**AVIS RELATIF À LA PROTECTION
CONTRE LES EVENTUELS EFFETS NOCIFS ET NUISANCES
PROVOQUÉS PAR LES RAYONNEMENTS NON IONISANTS
GÉNÉRÉS PAR DES ANTENNES ÉMETTRICES STATIONNAIRES**

Commune : VIRTON - Exploitant : PROXIMUS

Référence exploitant : 63SMD_01

Rapport n° 834 / 2025

Figure 1 : Vue en plan des lieux de séjour et des points de contrôle

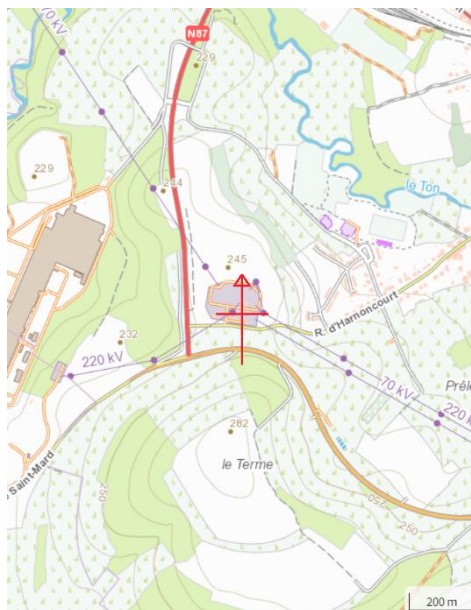
Les fréquences d'émission, la puissance rayonnée par chacune des antennes et leur gain permettent de déterminer le rayon de la zone à analyser. Tout dépassement de la limite par installation est exclu en dehors de cette zone. Le tableau 2 reprend les 35 LS² pour lesquels l'indice d'exposition est le plus élevé. Les différentes colonnes indiquent :

- le numéro du point de contrôle repris sur un des plans de la figure 1;
- le numéro du LS dans lequel se trouve le point de contrôle de la 1^{ère} colonne ;
- l'atténuation d'obstacle prise en compte pour le calcul de l'indice d'exposition dans le LS ;
- le résultat du calcul de l'indice d'exposition.

N° point de contrôle	LS	Atténuation (dB)	Indice d'exposition relatif à la limite par installation IE_i
5	LS5	3,0	0,067
6	LS6	3,0	0,052
4	LS4	3,0	0,028
3	LS3	3,0	0,019
7	LS7	3,0	0,019
8	LS7	3,0	0,011
1	LS1	3,0	0,003
2	LS1	3,0	0,002

En ce qui concerne les antennes de l'installation mentionnées dans le tableau 1, la distance maximale à laquelle la limite pourrait être atteinte, à l'extérieur, est égale à 102,3 m. S'il n'y a pas de LS à une distance inférieure, les antennes respectent forcément la limite d'immission.

Dans le cas des LS situés à l'intérieur des bâtiments, une atténuation d'obstacle est prise en compte et il en résulte que la distance maximale à laquelle la limite pourrait être atteinte se réduit à 74,0 m.

Les résultats de l'évaluation décrite au paragraphe 4 indiquent que les antennes émettrices stationnaires de l'installation faisant l'objet du présent avis ne produisent pas, dans un lieu de séjour, un rayonnement électromagnétique maximum supérieur aux limites fixées à l'article 4 du décret.

Figure 2 : Vue en plan des installations d'antennes dans un rayon de 300 mètres autour de l'installation faisant l'objet de la demande d'avis

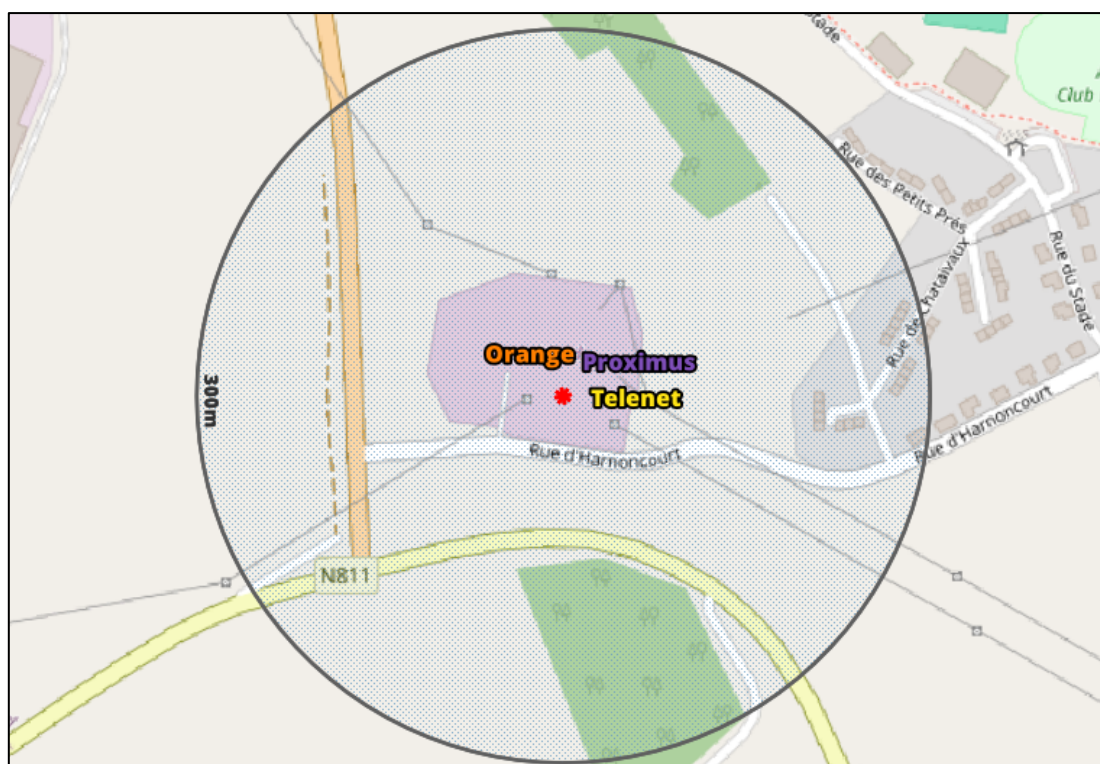
Le plan en projection verticale de la figure 2 indique la localisation des installations d'antennes émettrices stationnaires visées par le décret et situées dans un rayon de 300 mètres autour de l'installation référencée dans le paragraphe 2 et localisée au centre du cercle. Les données de localisation de ces antennes et les avis correspondant sont accessibles via le cadastre en ligne des antennes émettrices stationnaires⁸. Les installations prises en compte dans l'évaluation du respect de la limite cumulative sont les installations d'antennes émettrices déclarées en service par l'exploitant à la date du présent avis, à l'exception de l'installation référencée dans le paragraphe 2 et éventuellement d'autres installations ayant fait l'objet d'une demande d'avis à la même date et qui sont situées à l'intérieur de la zone de 300 mètres de rayon.

L'évaluation du respect de la limite cumulative repose sur la prise en compte des cas suivants :

- a) il y a au plus 4 installations d'antennes émettrices stationnaires présentes dans la zone d'évaluation de 300 mètres de rayon représentée dans la figure 2, y inclus l'installation référencée dans le paragraphe 2 : la limite cumulative définie à l'article 4, §2 du décret est nécessairement respectée dans les lieux de séjour à l'intérieur de la zone d'évaluation de 300 mètres de rayon ;

- b) il y a exactement 5 installations d'antennes émettrices stationnaires présentes dans la zone d'évaluation de 300 mètres de rayon représentée dans la figure 2, y inclus l'installation référencée dans le paragraphe 2 et il existe, pour 3 ou 4 de ces installations, un avis attestant le respect de la limite abrogée de 3 V/m : la limite cumulative définie à l'article 4, §2 du décret est nécessairement respectée dans les lieux de séjour à l'intérieur de la zone d'évaluation de 300 mètres de rayon ;

- c) dans tous les autres cas, il a été vérifié que la limite cumulative définie à l'article 4, §2 du décret n'est pas dépassée dans les lieux de séjour sur base du nombre d'installations localisées dans la zone d'évaluation de 300 mètres de rayon représentée dans la figure 2, de leur localisation ainsi que des données inscrites dans la figure 1 et au paragraphe 4 du présent avis et dans les avis attestant le respect de la limite par installation ou de la limite abrogée de 3 V/m relatifs aux autres installations reprises dans la figure 2.

Compte tenu des considérations ci-dessus, il apparaît que l'intensité du rayonnement électromagnétique généré, dans les lieux de séjour situés dans un rayon de 300 mètres autour de l'installation référencée dans le paragraphe 2, par l'ensemble des antennes émettrices stationnaires de l'ensemble des exploitants du même site d'antennes émettrices stationnaires respecte la limite fixée à l'article 4, § 2 du décret.
